OGGETTO: Osservazioni al progetto per l'installazione di un nuovo impianto per la produzione di energia da fonte eolica, denominato "Impianto eolico nei Comuni di Seneghe e Narbolia - Potenza massima in immissione di 75 MW comprensiva di sistema di accumulo integrato da 15,60 MW" da localizzarsi nel territorio dei comuni di Seneghe (OR), Narbolia (OR), con il relativo "approntamento delle opere e infrastrutture accessorie indispensabili a garantire un ottimale funzionamento e la gestione dell'impianto" che interesseranno i comuni di San Vero Milis (OR), Zeddiani (OR), Siamaggiore (OR) e Solarussa (OR).

Codice procedura (ID_VIP/ID_MATTM): 10102

ATTO DI OSSERVAZIONI

Stralcio dell'elaborato progettuale SR-NS-RA13-1

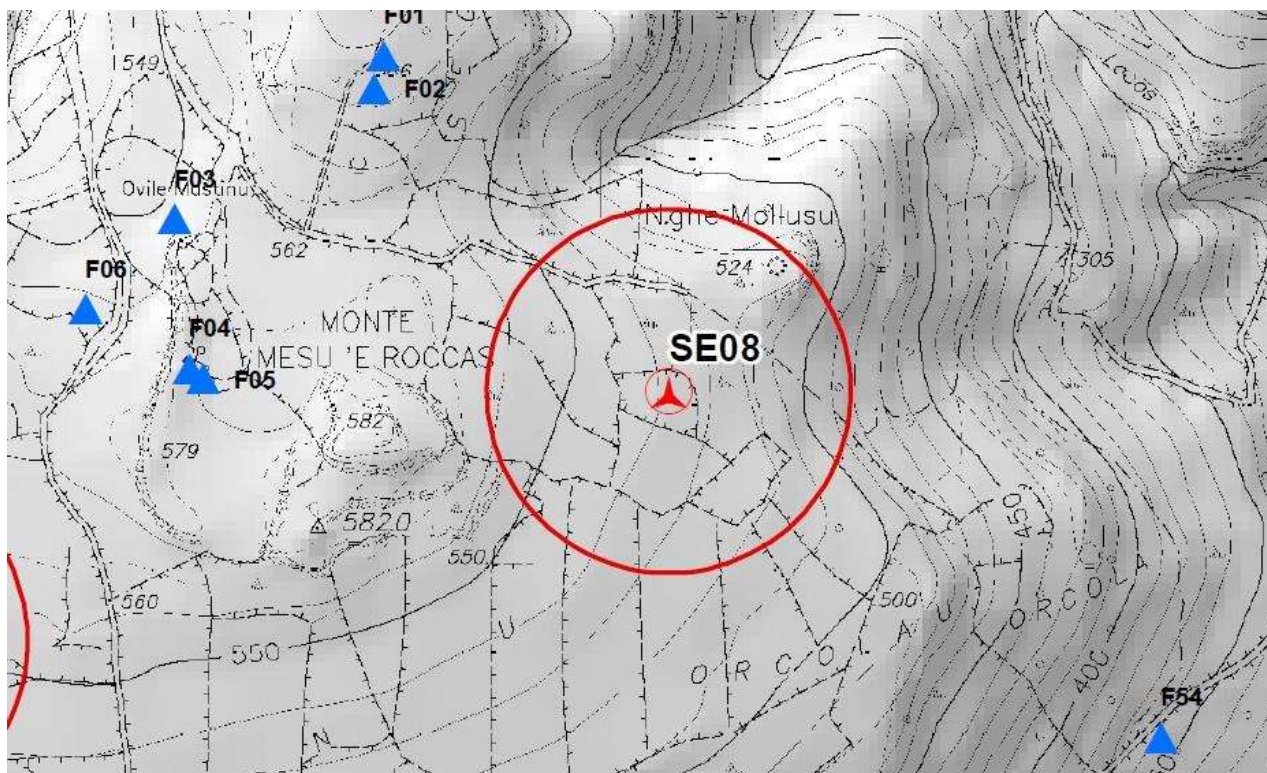
A un esame degli elaborati cartografici di progetto (SR-NS-RA13-1) risulta che, all'interno dell'area di 205 m delimitata dal buffer dell'aerogeneratore SE08 individuata come "distanza indicativa che può essere raggiunta da una pala di un generatore tipo SG170 da 6.6 MW HH125 che si distacchi dal mozzo in condizioni nominali di funzionamento" ricade anche il **Nuraghe Mollosu**.

Non serve sottolineare quanto un impatto di questo tipo possa generare danni gravi e irreversibili su un monumento e bene identitario tutelato.
